Mission régionale d'autorité environnementale  
**Grand Est**

**Avis délibéré sur le projet d'exploitation  
du Parc éolien de l'Herbissonne II  
à Villiers-Herbisse (10)  
porté par la société SARL Parc Éolien de l'Herbissonne II**

n°MRAe 2022APGE16

Figure 2 : Contexte éolien et périmètres d'étude du projet d'après l'étude paysagère (gauche) et périmètres d'études d'après l'étude écologique (droite)

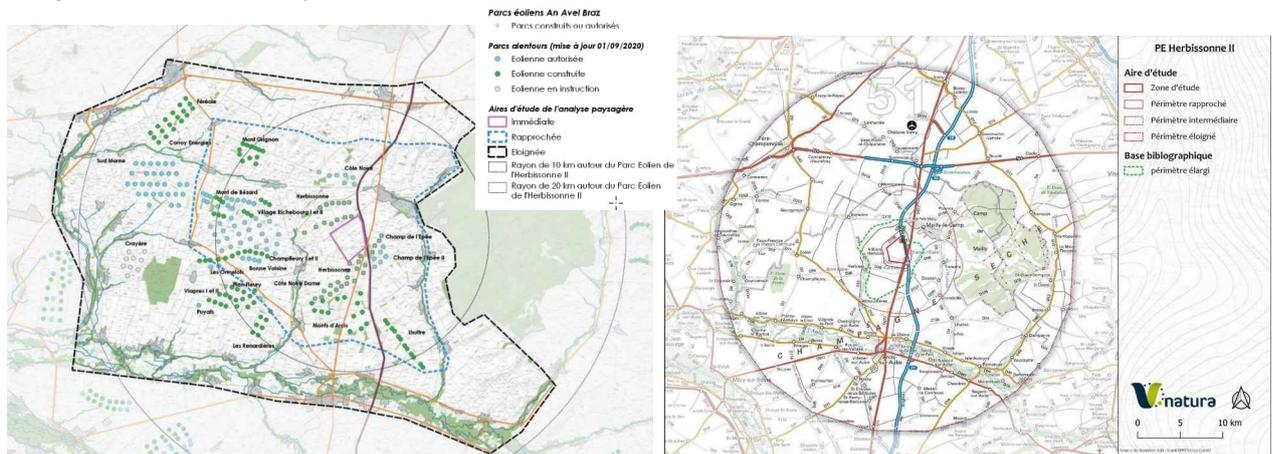
L'Ae constate par ailleurs que le pétitionnaire a défini des zones d'étude différentes pour chacune des études réalisées dans le cadre de ce projet, rendant la lecture du dossier et l'appréciation des enjeux difficiles. Ainsi, le dossier présente des aires d'études différentes pour l'étude écologique, l'étude paysagère et l'étude du milieu physique (Cf. Figure 1, gauche, ci-dessus). Ainsi, la zone d'implantation potentielle des éoliennes diffère d'une étude à l'autre (Cf. Figure 2, ci-dessous).

L'Ae recommande au pétitionnaire de rester homogène tout au long de son dossier vis-à-vis de la délimitation des différentes aires d'étude du projet.

Figure 4 : Dates des prospections sur le terrain (gauche) et délimitation des zones de prospection (droite) des études analysées dans le diagnostic écologique

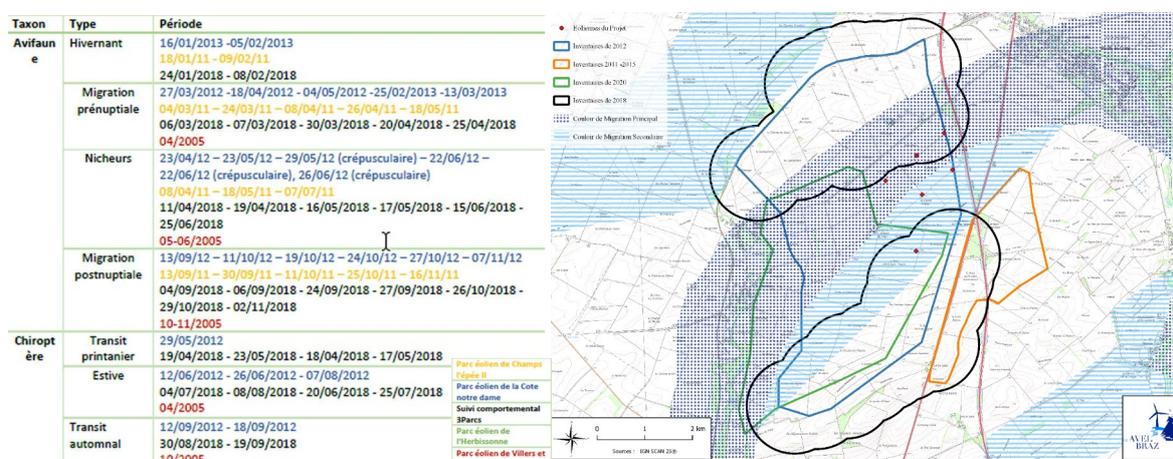
Le diagnostic écologique présenté dans le dossier initialement déposé par le pétitionnaire, se limite essentiellement à la liste des espèces observées, sans réelle analyse de la fonctionnalité des milieux ni de la présentation des aires d'études des différentes sources bibliographiques utilisées. En réponse aux avis des services sollicités, le pétitionnaire a complété son dossier en y incluant une cartographie superposant les différentes aires d'études des sources bibliographiques utilisées (Cf. Figure 4, droite, ci-dessous). Le dossier a également été complété avec un extrait de l'état initial de l'étude écologique du projet Herbissonne III (zone d'étude en vert sur la Figure 4 à droite) sans pour autant faire de réel lien avec le projet Herbissonne II.

Le diagnostic écologique affirme que les sites de nidification se trouvent majoritairement en dehors du périmètre immédiat du projet. L'étude indique également que « *bien que le SRE Champagne-Ardenne identifie un couloir de migration secondaire à hauteur de la zone d'étude de l'Herbissonne II, aucun couloir de migration n'a été mis en avant au niveau du périmètre immédiat* ». Cependant, les points d'inventaires des différentes études utilisées dans le diagnostic écologique et notamment les plus récents (2018, 2020) ne sont pas localisés à proximité du périmètre immédiat du projet de l'Herbissonne II. Seule la zone d'implantation potentielle de l'étude de 2012 relative au parc éolien de la Côte Notre dame, intègre les 6 éoliennes du projet de l'Herbissonne II (zone représentée en bleu sur la Figure 4, droite, ci-dessus)

**L'Ae signale que cet élément peut présenter un biais quant à l'interprétation des résultats issus de la superposition cartographique des déplacements migratoires identifiés dans les différentes études écologiques.**

**En effet, l'Ae constate et regrette que seuls 3 points d'écoute (sur les 8 mentionnés dans l'étude d'impact) ne soient véritablement situés au sein de la zone d'étude du projet de l'Herbissonne.**

Figure 5 : Localisation du projet vis-à-vis des couloirs de migration de l'avifaune

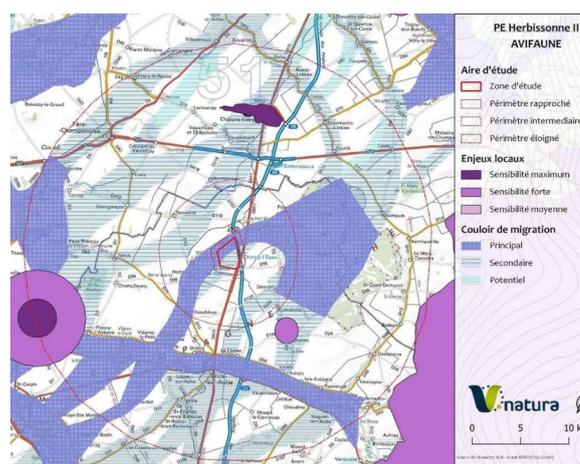
D'après le SRE Champagne-Ardenne, la partie nord du projet est traversée par un couloir de migration principal à fort enjeu. La partie sud est traversée par un couloir de migration secondaire (Cf. Figure 5, ci-contre). La présence de ce couloir de migration principal encadré par les ensembles éoliens de l'Herbissonne (partie nord) au nord et Côte Notre Dame, Herbissonne (partie sud) et Champ de l'Épée au sud, laisse présager un impact fort du projet qui vient obstruer l'un des derniers espaces de circulation des oiseaux à travers un front d'éoliennes perpendiculaire au sens général de la migration de plus de 15 km.

Un tel constat aurait du conduire le pétitionnaire à s'interroger sur le choix du site et au minimum à conduire une étude écologique approfondie, pour qualifier l'impact de son projet, ce qui n'est pas le cas dans ce dossier.

**L'Ae déplore cette situation et considère que le site du projet est inadapté à l'implantation d'éoliennes.**

**L'Ae recommande au pétitionnaire de présenter un nouveau dossier dans lequel l'implantation des éoliennes se fait en dehors de tout couloir de migration de l'avifaune.**

Figure 6 : Étude d'encerclement de la commune de Lhuître

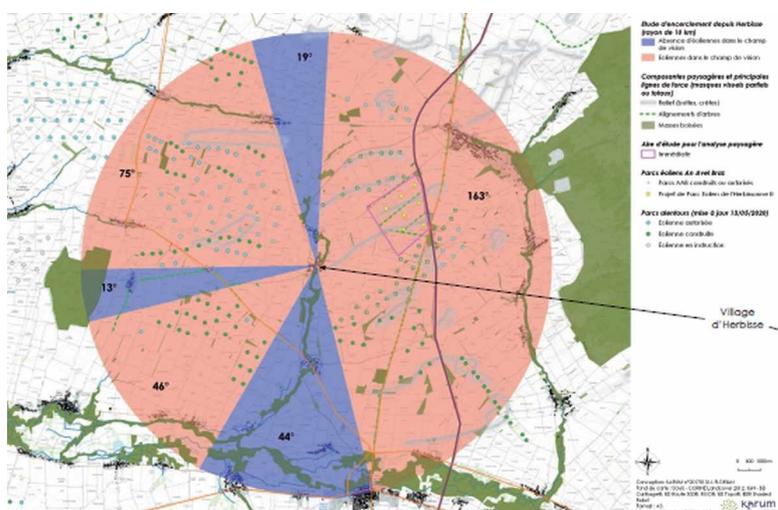
L'analyse de la respiration visuelle des villages permet tout de même de mettre en évidence un impact du projet sur les communes de Villiers-Herbisse et Herbisse qui subissent déjà un fort encerclement par les éoliennes. Les seuils d'espaces de respiration ou d'occupation des horizons sont largement dépassés<sup>14</sup>. Le projet va occuper environ 20° supplémentaires d'espace visuel à l'est de ces deux communes faisant passer l'angle d'occupation à environ 290° soit près de 80 % des espaces.

L'Ae regrette que les recommandations du SRE Champagne-Ardenne en matière de saturation visuelle ne soient pas suivies par les pétitionnaires successifs et souligne négativement qu'en conséquence la situation de saturation visuelle sera encore aggravée par l'implantation de ce projet .
